**(Réduction du périmètre de la zone AUa2)**

PLAN LOCAL D'URBANISME

**Orientations Aménagement**

## **SECTEUR N°4 : MONTPLAISIR**

## Schéma d'aménagement de principe

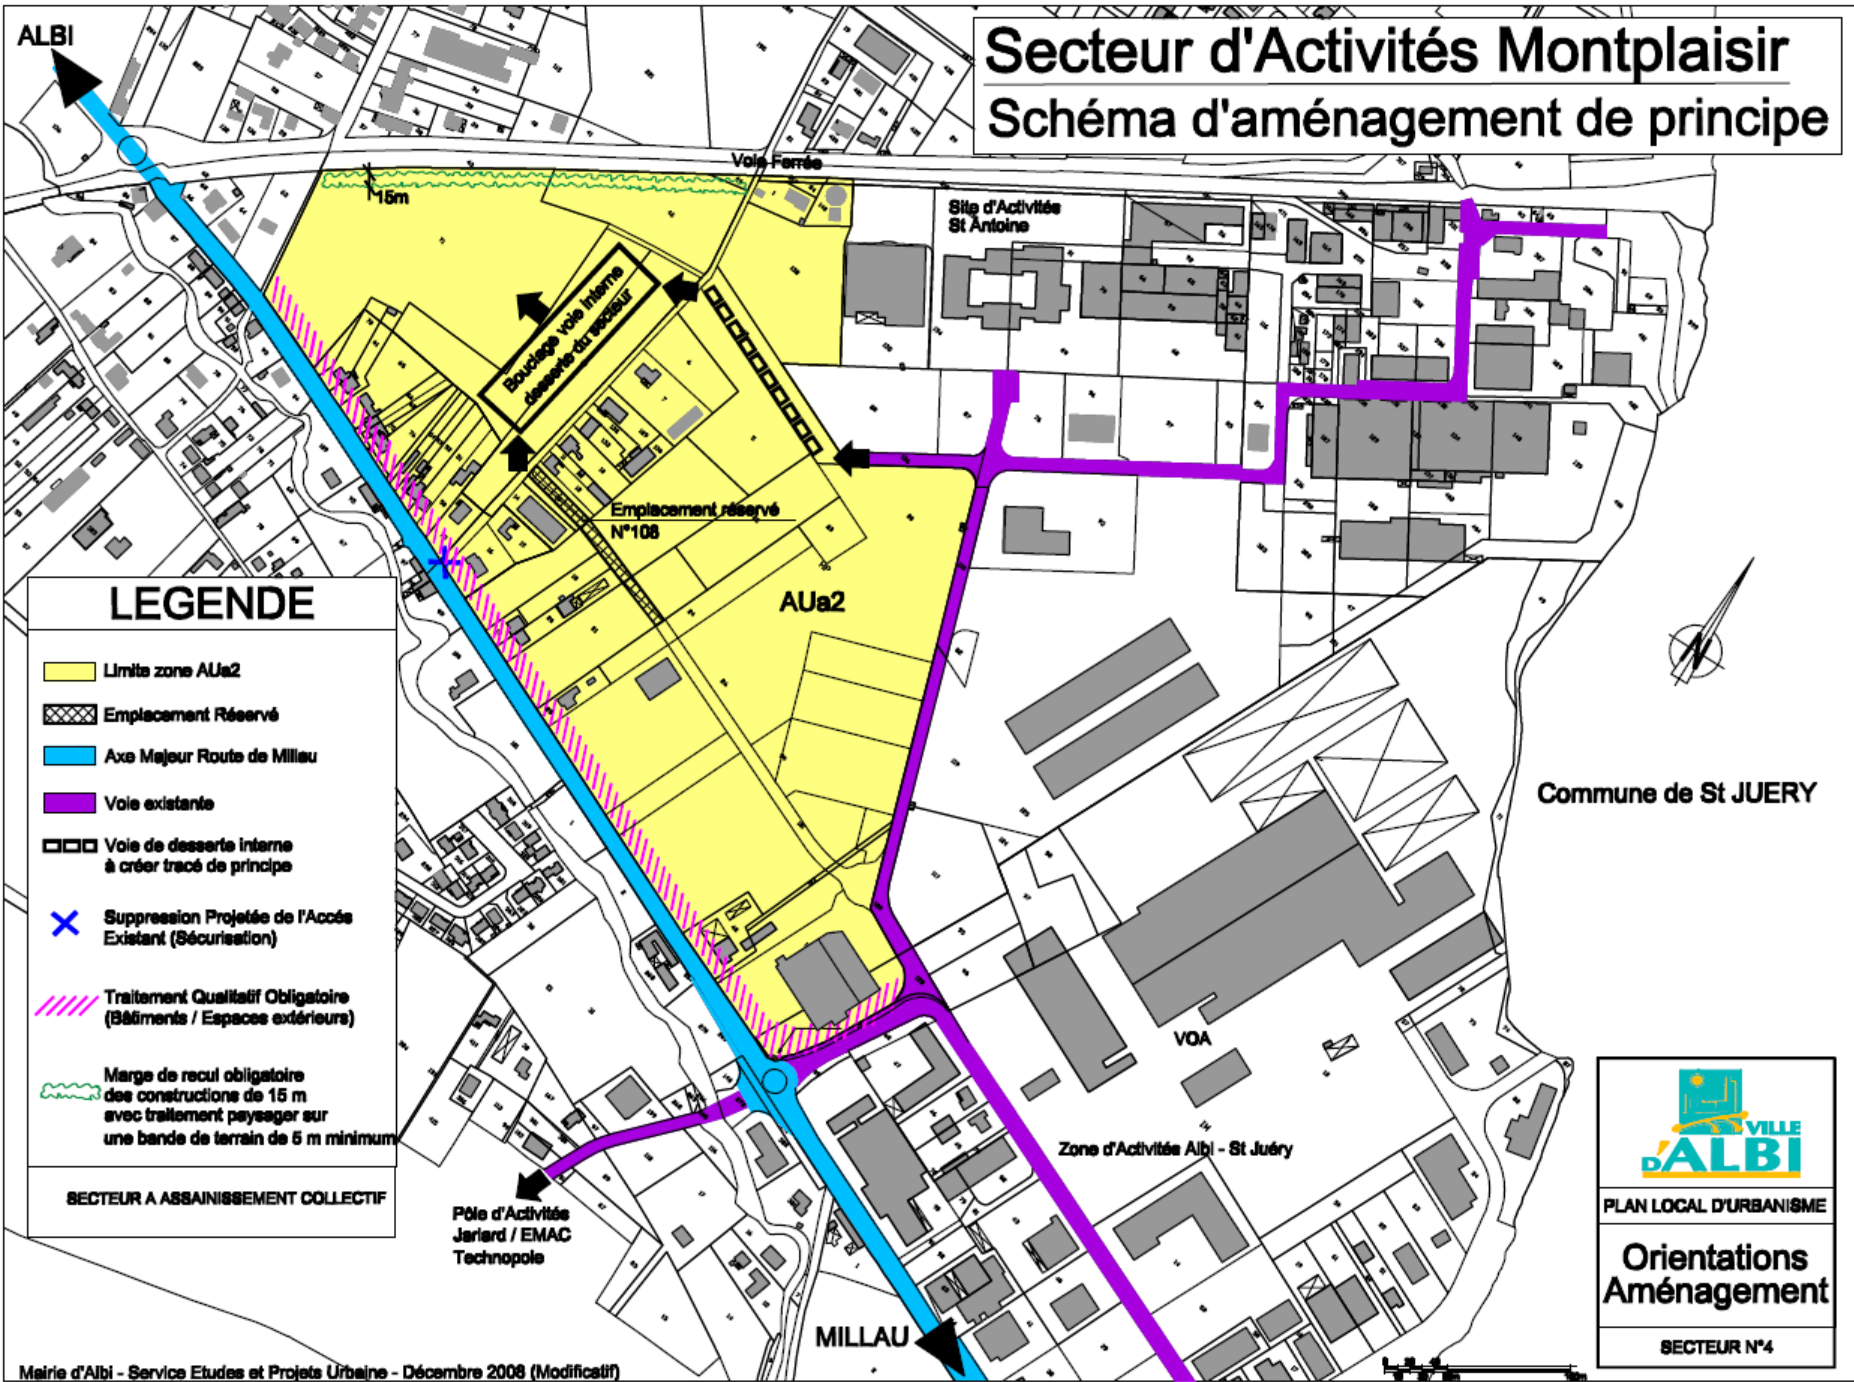
*Sur les 9 secteurs à urbaniser qui font l'objet d'un schéma d'aménagement de principe  
seul le secteur N°4 de Montplaisir est modifié*
